Oggetto: Raddoppio Orte –Falconara.

Giuliani Dr. Geol. Stefano**Viale Papa Giovanni XXIII n. 14/b****60035 JESI (AN) - ☎ Uff. - fax. (0731) 201555****Email : geotecstudiogeologico@gmail.com
geotec@alice.it****Cellulare (335) 5258710****LINEA ORTE – FALCONARA RADDOPPIO FERROVIARIO TRATTA PM228-CASTELPLANIO ZONA SERRA SAN QUIRICO - STUDIO PRELIMINARE DELLE INTERFERENZE E DELLA FATTIBILITA' GEOLOGICA-IDRAULICA**

POTENZIAMENTO DELLA LINEA FERROVIARIA ORTE - FALCONARA
RADDOPPIO E VELOCIZZAZIONE TRATTA PM228- CASTELPLANIO
LOTTO 2 - BIVIO NORD ALBACINA - SERRA SAN QUIRICO

Relazione sullo studio di fattibilità del tratto ferroviario Orte-Falconara lotto 2 “Variante ing. Belcecchi”

Stralcio PAI REGIONE MARCHE (sormonto interferenze linea ferroviaria RFI)

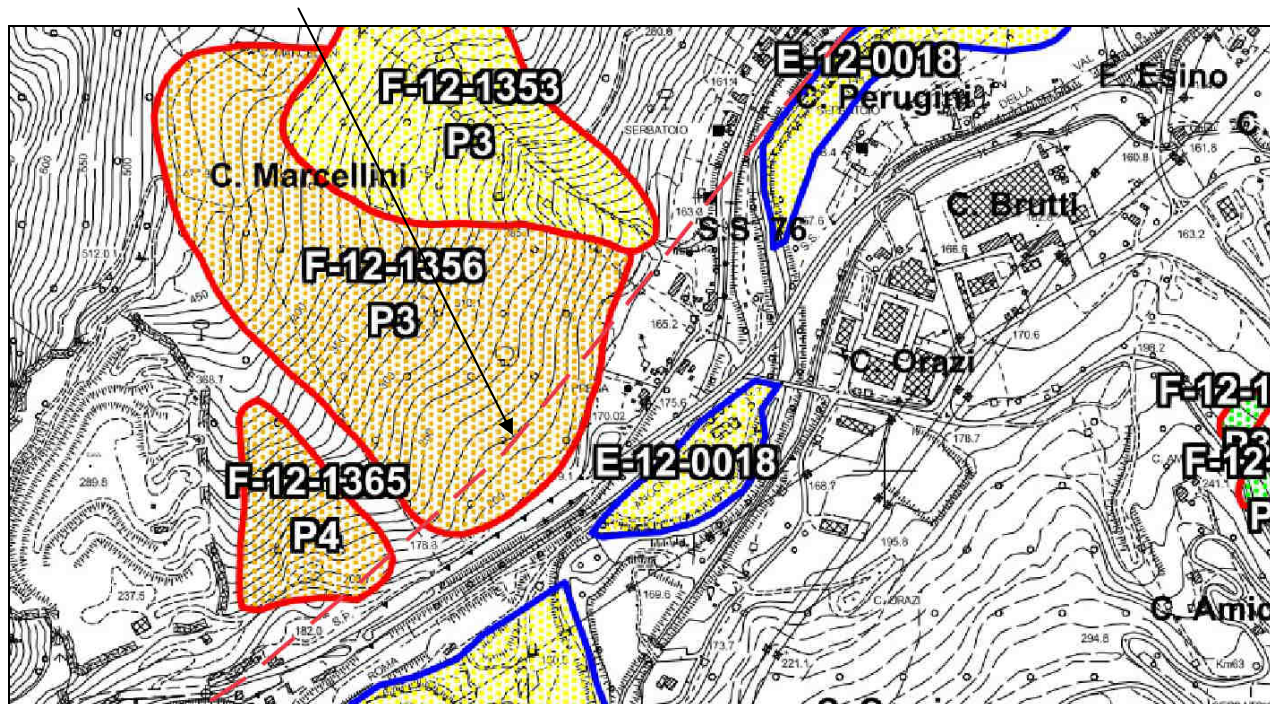
Da una prima valutazione emerge come in tale tratto la soluzione progettuale interferisca in misura importante con vari movimenti franosi presenti nell'area, catalogati all'IFFI ed al PAI della Regione Marche come aree a rischio franoso con il grado di pericolosità seguente :

F-12-1365 Pericolosità molto elevata (P4)

F- 12-1356 Pericolosità elevata (P3)

F- 12-1353 Pericolosità elevata (P3)

Pertanto ai sensi delle NTA del PAI non risulterebbero possibili le realizzazioni di infrastrutture viarie pubbliche o di interesse pubblico in area di pericolosità di frana P4.

Stralcio IFFI INVENTARIO DEI FENOMENI FRANOSI

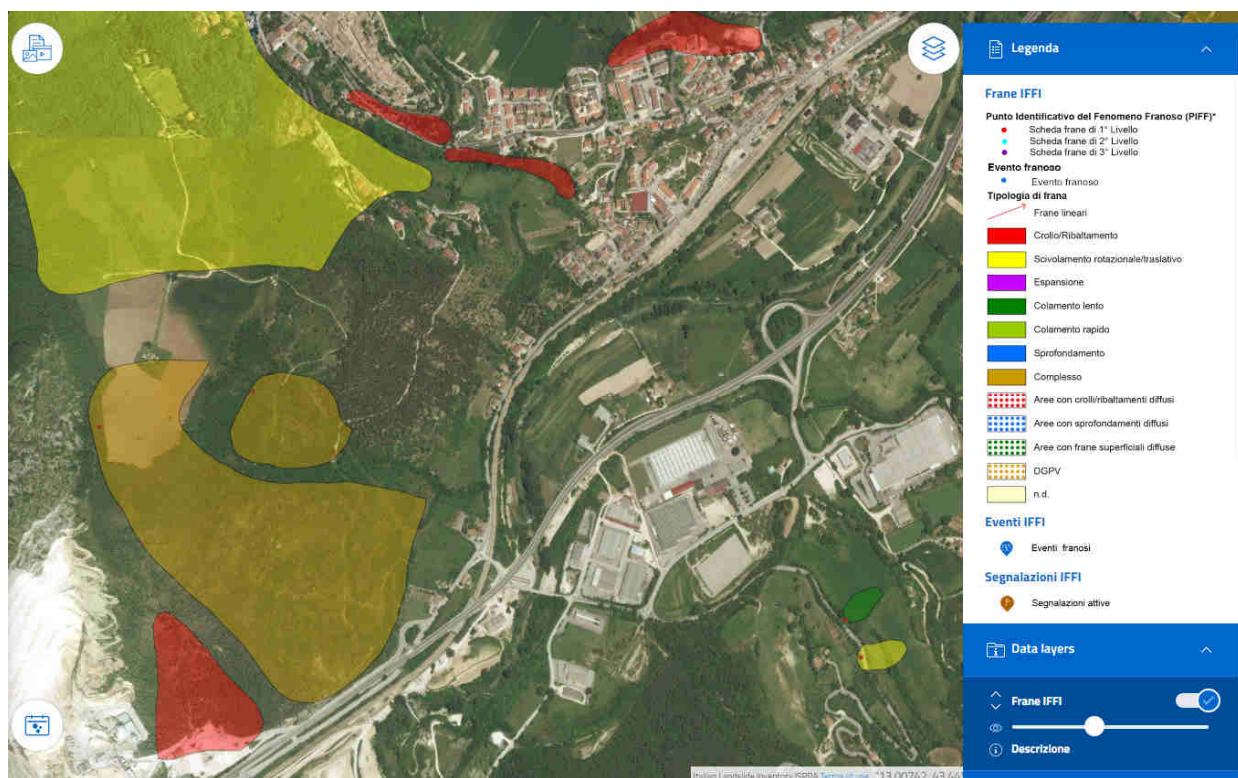
prevedendo la realizzazione della galleria in zona franosa, con tagli trasversi al pendio in frana, in prossimità del piede, pendio acclive ad alta pericolosità geologica (P3 e P4) e con movimento franoso di tipo complesso come inditato dalle schede IFFI che potrebbe, qualora non valutato attentamente innescare una ulteriore azione retrogressiva verso monte e/o inficiare la stabilità stessa della linea.

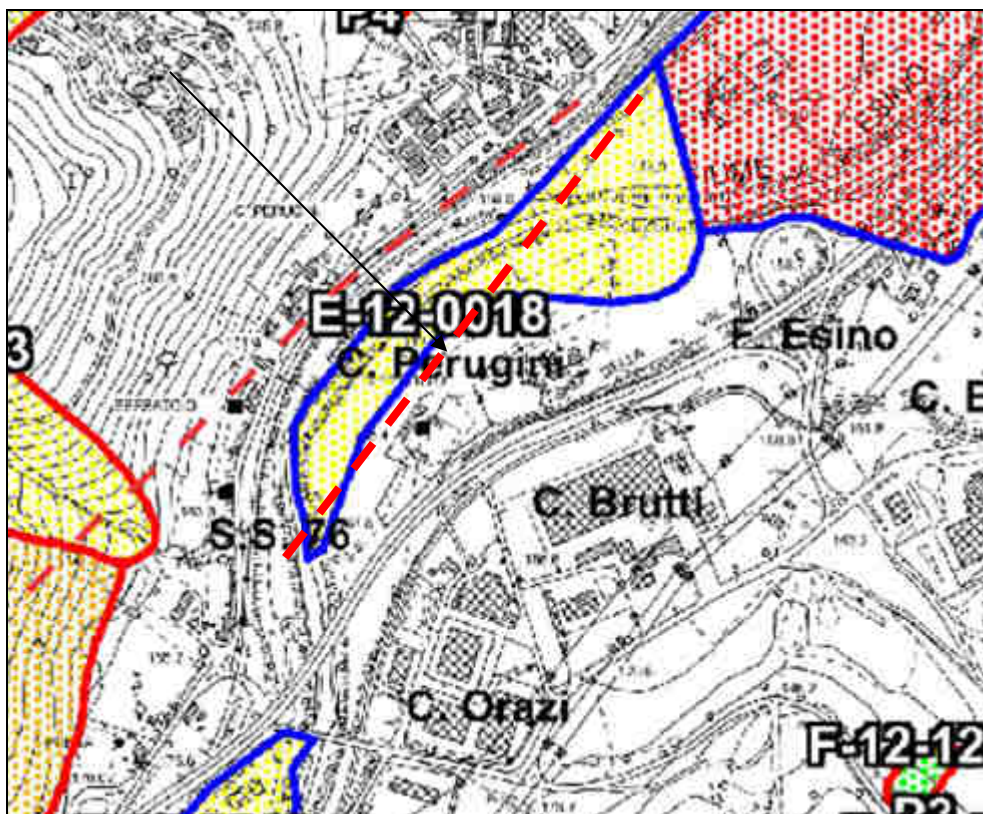
La seconda soluzione progettuale proposta dall'Ing Belcecchi prevede il posizionamento della linea ferroviaria nella piana alluvionale del Fiume Esino con parziale attraversamento in area esondabile ai sensi del PAI (area a rischio medio R2) e dell'IFFI (Area a Pericolosità idraulica media), vedi tracciato proposto su immagine sottostante.

La seconda soluzione del tracciato in area alluvionale – golenale determina conseguentemente la realizzazione di un idoneo studio idraulico preliminare allo scopo di valutare il tirante idrico massimo della piena duecentennale, il tratto di interferenza con il PAI a rischio esondazione fluviale risulta limitato.

L'intervento della linea ferroviaria dovrà essere comunque realizzato come da norme PAI e linee guida dell'Autorità di Bacino Regionale con una struttura capace di trasparenza idraulica ai sensi dell'eventuale esondazione fluviale, con franco di sicurezza idoneo rispetto alla quota massima del tirante idrico della piena duecentennale.
